改善箇所説明図

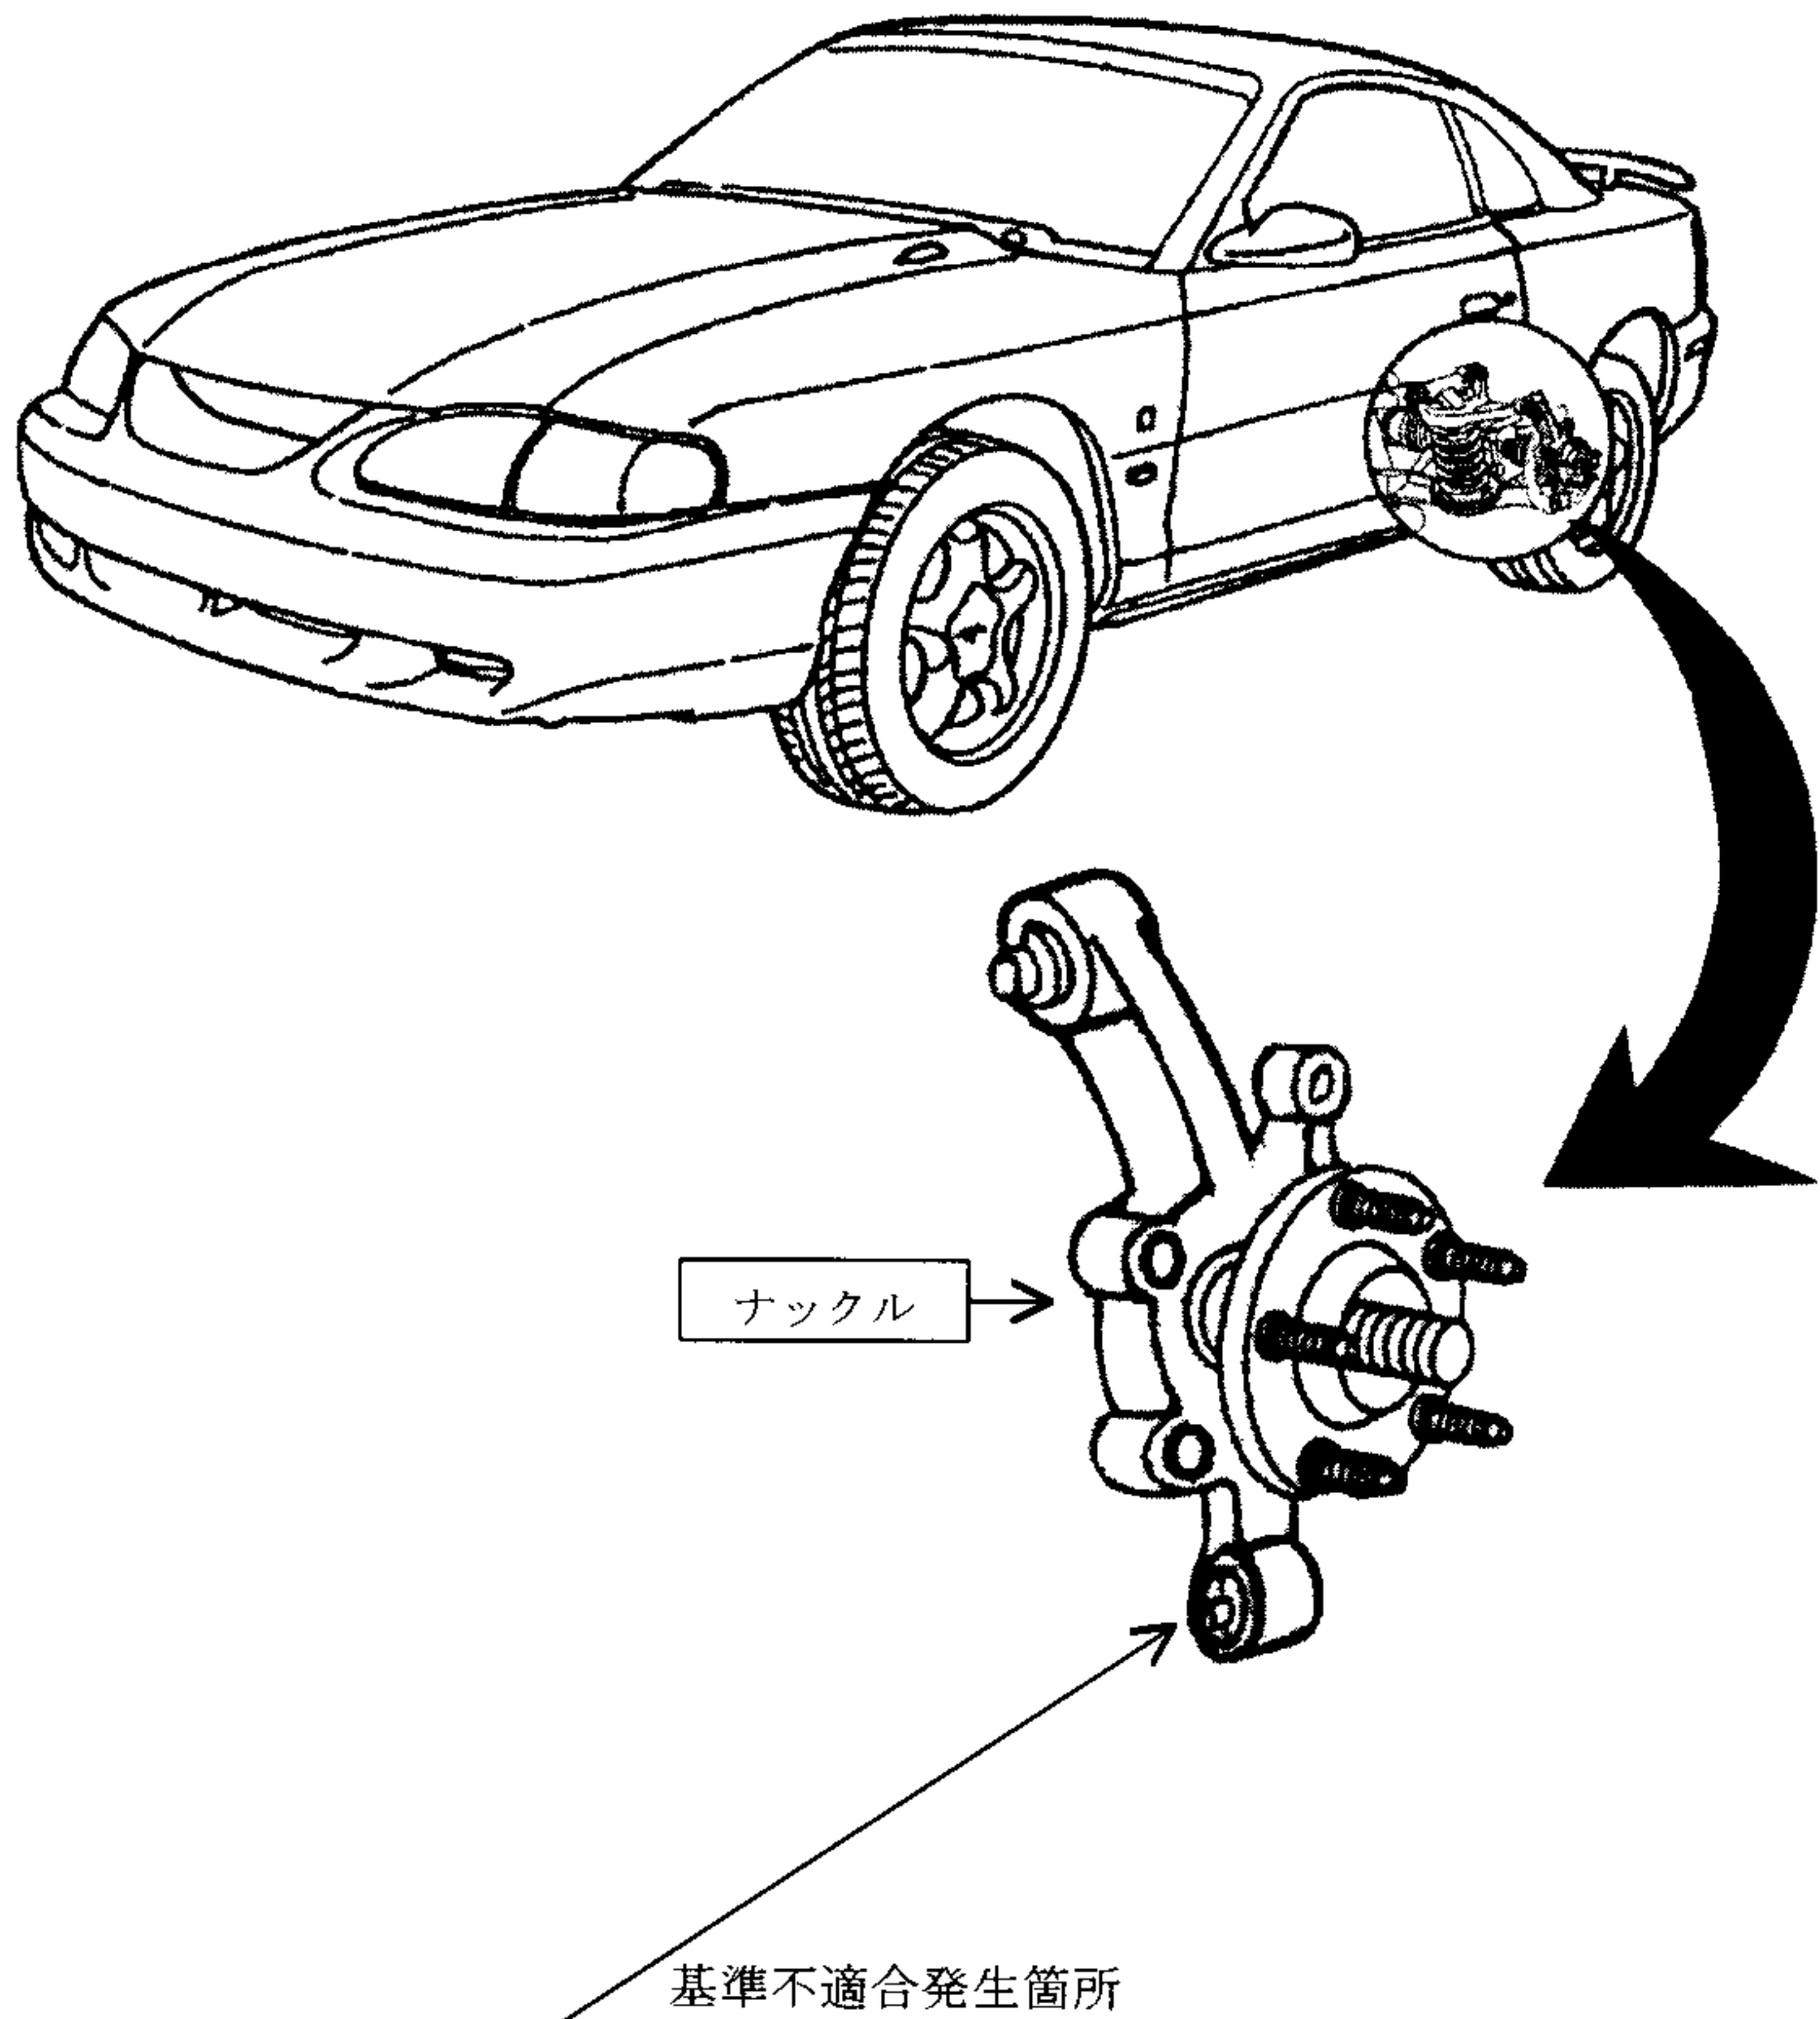
後輪緩衝装置において、ナックルの下部サスペンションアームとの連結部の強度が不足しているため、そのままの状態で使用を続けると、連結部に亀裂が生じ、最悪の場合、下部サスペンションアームからナックルが外れ、正常な走行ができなくなるおそれがある。

全車両、左右後輪ナックルを対策品と交換する。
